**Avis de la Mission Régionale d'Autorité environnementale
de Bourgogne-Franche-Comté
sur la mise en compatibilité du PLU de Labergement-lès-Seurre
et sur le projet de centrale photovoltaïque au sol
au lieu-dit « Les Grandes Terres »
sur la commune de Labergement-lès-Seurre (21)**

N °BFC-2022-3514

N °BFC-2022-3491

Schéma de l'OAP (source : notice explicative page 45)

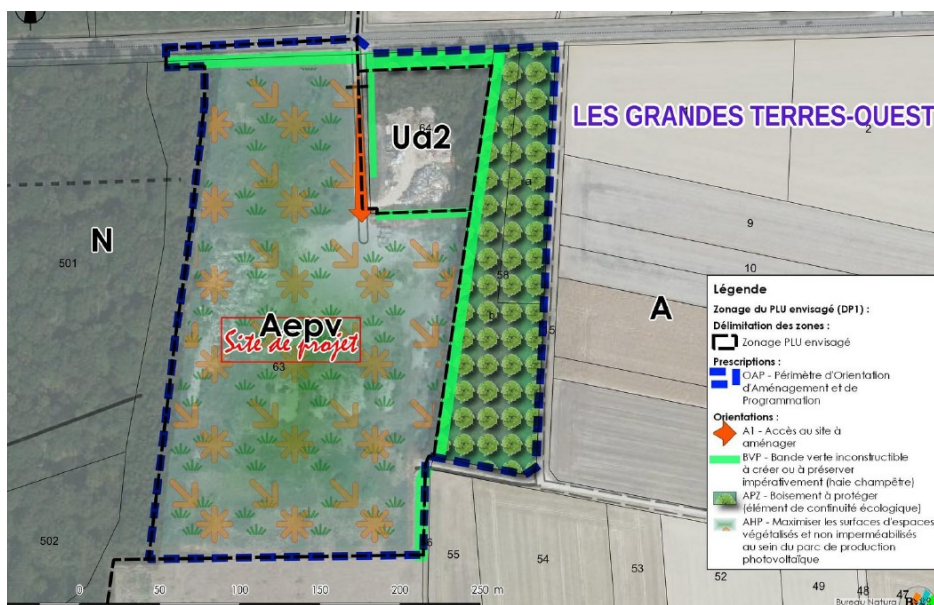
Le document d'urbanisme encadre le projet en définissant des mesures E, R, C spécifiques à la portée de ce document : cadrage de l'aménagement par une OAP, zonage spécifique et règlement écrit associé (Aepv), définition de nouveaux espaces boisés classés. Or l'évaluation environnementale retranscrite dans la notice explicative reprend exclusivement les mesures E, R, C définies dans l'étude d'impact du projet, en omettant l'analyse de ces mesures propres au document d'urbanisme.

Malgré l'absence d'évaluation environnementale de la modification du document d'urbanisme en tant que telle (cf. §3.1 du présent avis), les évolutions du PLU présentées dans le dossier apparaissent cohérentes avec les besoins liés à la réalisation du projet et proposent des mesures environnementales complémentaires pertinentes (nouveau zonage et règlement, OAP). Le règlement du PLU mérite cependant d'être complété pour inscrire les informations liées à la présence d'un site pollué (cf. recommandation au paragraphe §4.1.3 du présent avis). Une éventuelle mesure de sanctuarisation pour 30 ans de la zone concernée par la mesure compensatoire MC 1 (mesure compensatoire à la destruction de zone humide) du projet aurait pu être envisagée et reportée dans le document d'urbanisme par un zonage ou un outil spécifique. **La MRAe recommande de préserver la zone faisant l'objet d'une mesure compensatoire dans les règlements graphique et écrit du PLU (élément remarquable au sens du L151-23 par exemple).**
